ZAC INTERIVES 1

**Réponse d'Orléans Métropole à l'avis de
l'autorité environnementale en date du
8 juin 2018 portant sur la modification du
dossier de création de la ZAC Interives 1**

29 JUIN 2018

Annexe 1 : évolution du périmètre de ZAC.

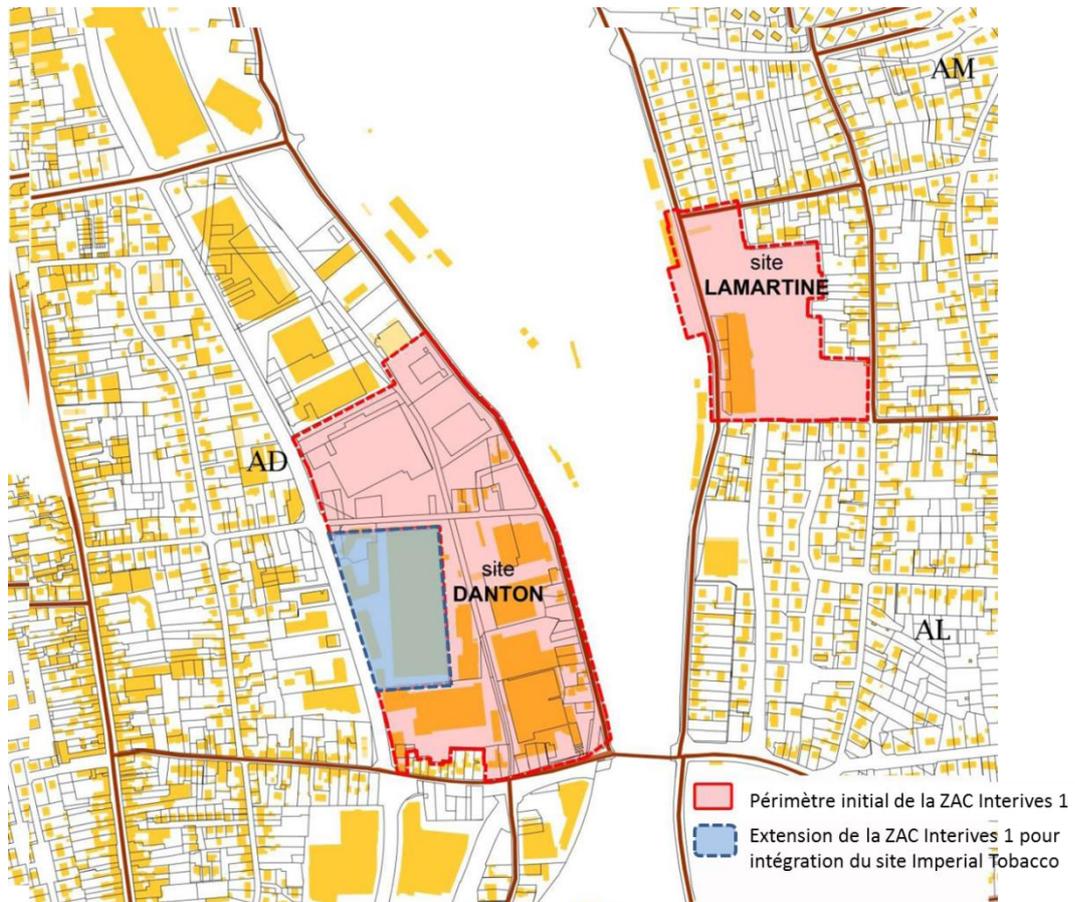
Paragraphe référence de la remarque dans l'avis de l'autorité environnementale	Réponse apportée par la Métropole
IV-1 évolution du périmètre de ZAC Interives 1	Une cartographie avant-après du périmètre de la ZAC 1 est produite en annexe 1 à la présente réponse. Elle sera intégrée p241 du dossier d'étude d'impact (principales solutions examinées et raisons pour lesquelles le projet a été retenu)
IV-1 phasage des travaux	Le phasage des travaux de la ZAC Interives 1 est envisagé comme décrit en annexe 2. La période de réalisation s'étale bien jusqu'en 2027.
IV-1 énergie durable et adaptation au changement climatique	L'étude d'impact traite ces sujets en p379 et suivantes.
IV-1 lisibilité du tableau d'analyse multicritère du transport par câble	Ce tableau est reproduit dans une version plus grande en annexe 3.
IV-2 itinéraires cyclables	La carte de la p189 de l'étude d'impact illustre la quasi-absence de pistes cyclables sur le secteur d'études, à part la desserte du secteur Lamartine. Tout reste donc à créer.

Annexe 2 : phasage des travaux de la ZAC Interives 1

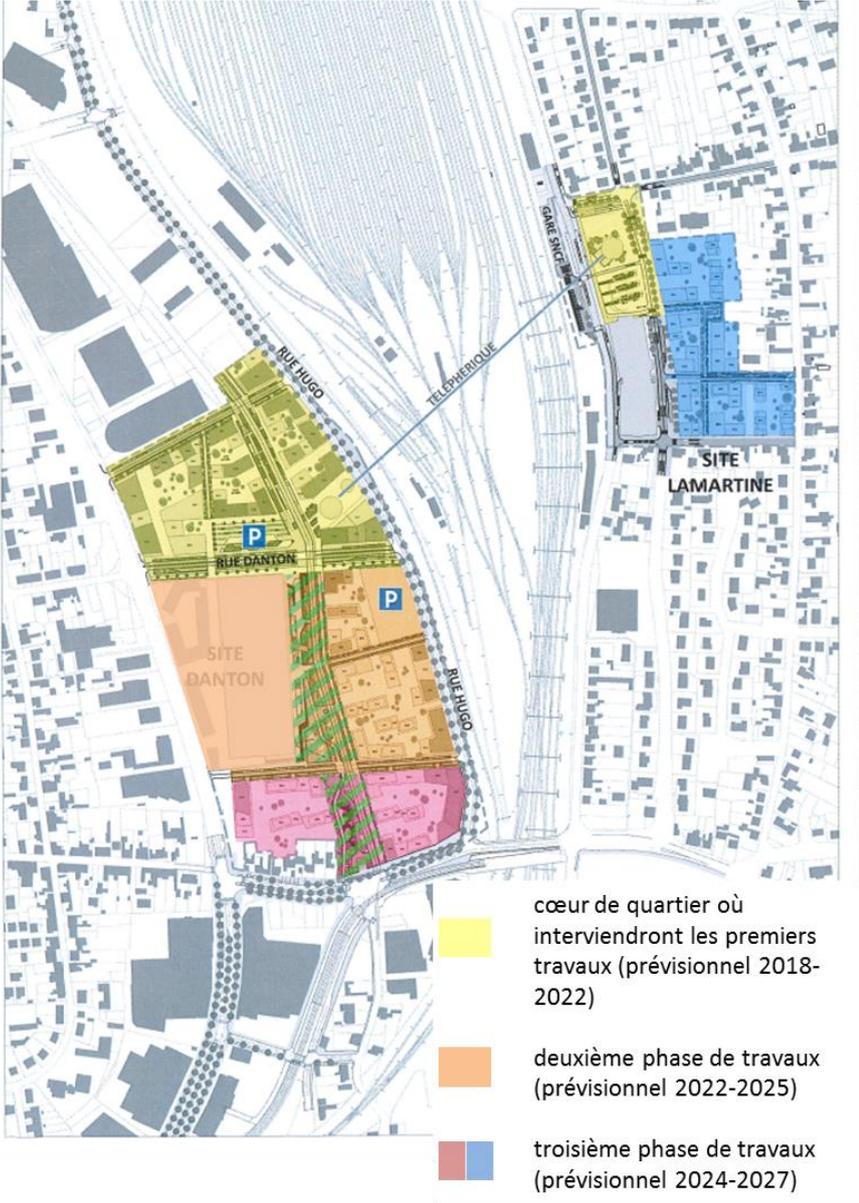
IV-3 échéancier de travaux de voirie	<p>Les travaux de voirie liés à la ZAC Interives 1 suivent l'échéancier de phasage de la ZAC (annexe 2).</p> <p>Les travaux sur les voiries structurantes s'inscrivent dans un calendrier cohérent par rapport au déploiement de la ZAC : transformation du giratoire Danton et passage des réseaux sur le tronçon Libération – Danton de la RD2020 seront les premiers réalisés (2018-2019). Les aménagements de surface de l'avenue de la Libération et de la rue de Joie suivront (prévisionnel : 2020), puis le tronçon Joie-Danton de la rue Victor Hugo et le bouclage nord (prévisionnel 2021-2023).</p> <p>Le reste des travaux de voirie n'est pas encore programmé et le phasage sera adapté au déploiement de l'urbanisation.</p>
IV-3 pollution	<p>La recommandation de l'autorité environnementale sera bien évidemment mise en œuvre.</p>
IV-3 bruit	<p>Des mesures de bruit à échéance de finalisation du cœur de quartier pourront effectivement être réalisées.</p>
